# 改善箇所説明図

## 改善の内容

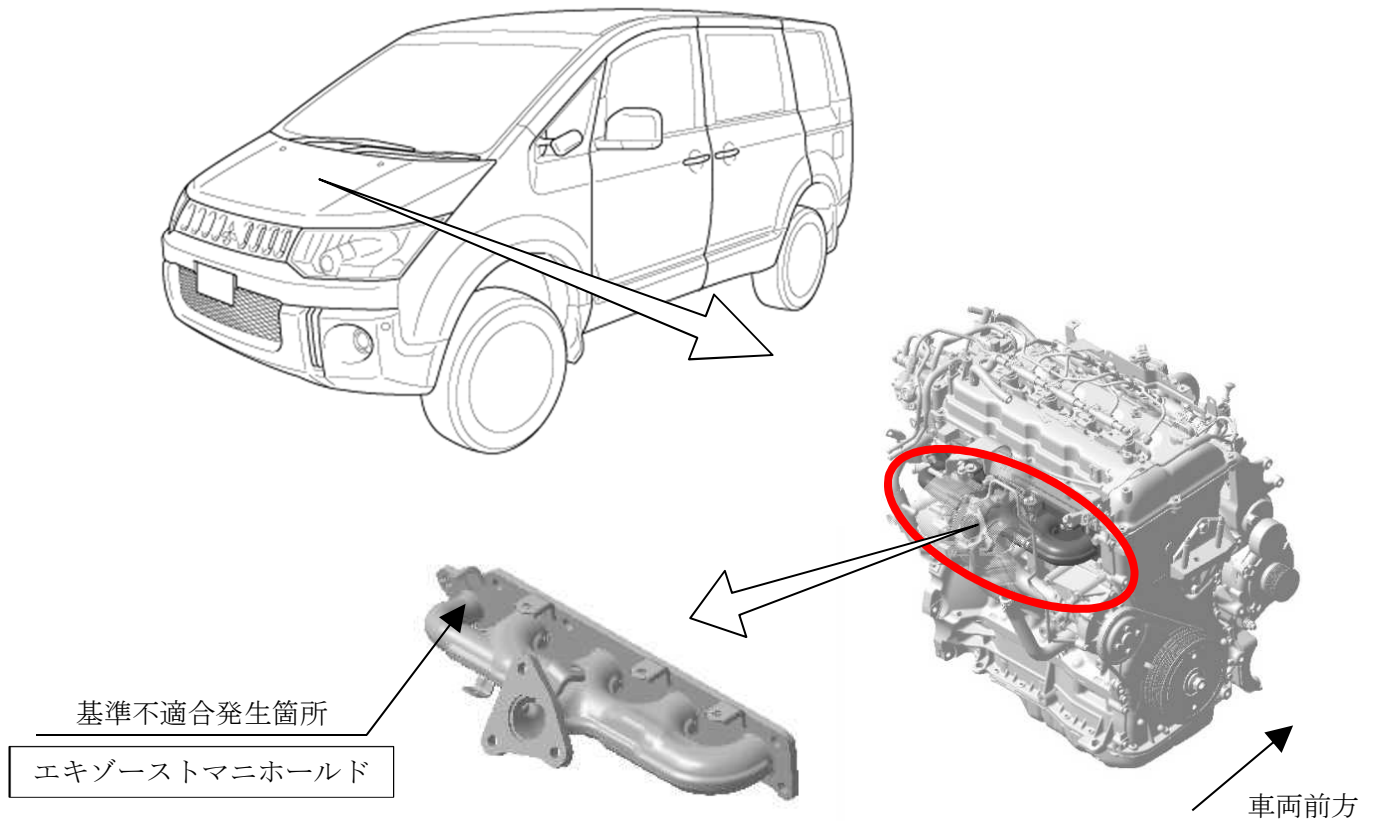
エキゾーストマニホールドにおいて、EGR(排気ガス再循環装置)用のパイプの構造が不適切なため、排気ガス処理システム作動時の熱負荷による、エキゾーストマニホールドの熱膨張・収縮の繰り返しにより、当該パイプの溶接部に亀裂が入ることがある。そのため、亀裂部より排気ガスが漏れるおそれがある。

注：図中の  内は、交換する部品を示す。

全車両、エキゾーストマニホールドを対策品と交換する。なお、部品が準備でき次第、部品交換を改めて案内する。
